GMINA MIEJSKA  
KĘTRZYN

Dotyczy postępowania o udzielenie zamówienia publicznego nr **BZP.271.19.2016** w trybie przetargu nieograniczonego „**Transgraniczne Centrum Kultury Fizycznej – przebudowa Stadionu Miejskiego przy ulicy Chopina– I etap**”

**Wyjaśnienia nr 1 do SIWZ**

#### **NAWIERZCHNIA SPORTOWA gr. 6,5 MM**

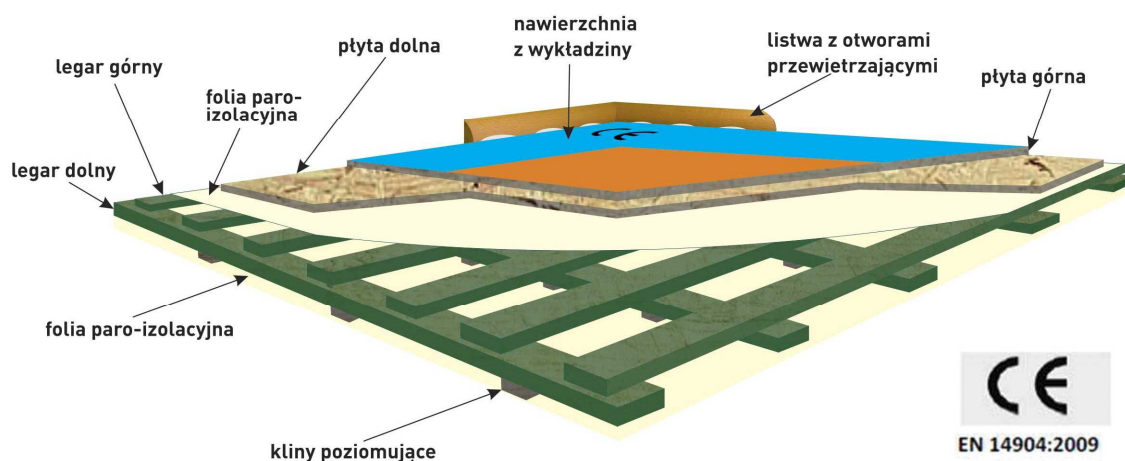
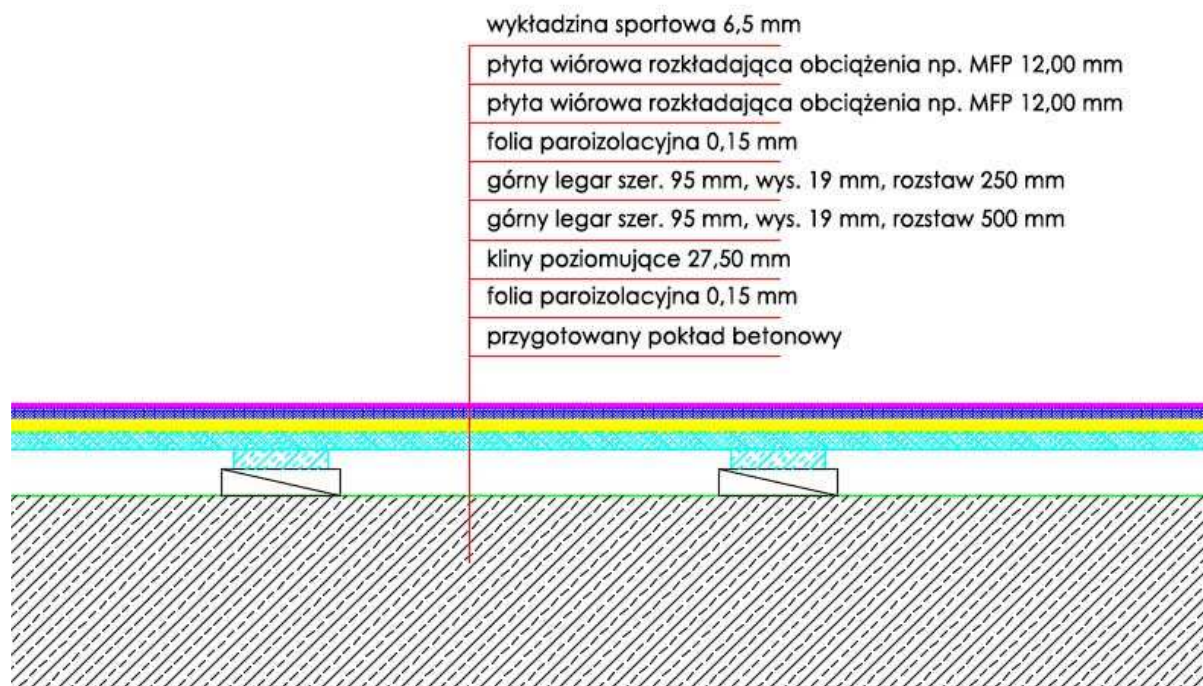
Czy Zamawiający wyraża zgodę na zastosowanie certyfikowanej, systemowej podłogi ARIM SPORT z nawierzchnią PVC grubość 6,5 mm zgodnej w 13 parametrach z normą 14904:2009 , jako równoważnej do projektowanej.

Proponowana podłoga posiadają badania wszystkich **13-tu parametrów** wymaganych przez normę PN-EN 14904 : 2009 i oznaczenie **CE**, z podziałem tych parametrów na istotne dla:

- bezpieczeństwa (antyfrazowości) ćwiczących – parametr 1-4,
- zdrowia ćwiczących – parametr 5-6,
- komfortu ćwiczących – parametr 7-9
- trwałości podłogi (bezpieczeństwa Inwestora) – parametr 10-13.

Parametry te, poza bezpieczeństwem prawnym Inwestora (znak **CE** wymagany jest przez Ustawę Prawo Budowlane), dają praktyczną korzyść w postaci trwałość podłogi (par. 10-13), która zbadana z pozytywnym wynikiem przez notyfikowany instytut przy użyciu urządzenia tzw. „elektronicznego zawodnika”, daleko wybiega poza okres gwarancji.

- Nawierzchnia sportowa warstwowa, PCV, grubość 6,5 mm
- Płyta wiórowa górna, odporna na wilgoć, grubość 12 mm
- Płyta wiórowa dolna, odporna na wilgoć, grubość 12 mm
- Folia izolacyjna grubość 0,15 mm
- Legar górny z drewna iglastego klasy II/III, 19 mm x 95 mm, w rozstawie co 250 mm
- Legar dolny z drewna iglastego klasy II/III, 19 mm x 95 mm w rozstawie co 500 mm
- Podkładki dystansowe lub kliny poziomujące
- Folia izolacyjna grubość 0,15 mm
- **ŁĄCZNA WYSOKOŚĆ PODŁOGI ok. 96 mm**

**Uwaga! Kliny poziomujące rozsunięte muszą być adekwatnie do poziomu podłoża.**

Zamawiający na etapie wyjaśnień SIWZ nie będzie zatwierdzał rozwiązań równoważnych. Zatwierdzenia takie będą się odbywały w czasie trwania robót budowlanych.
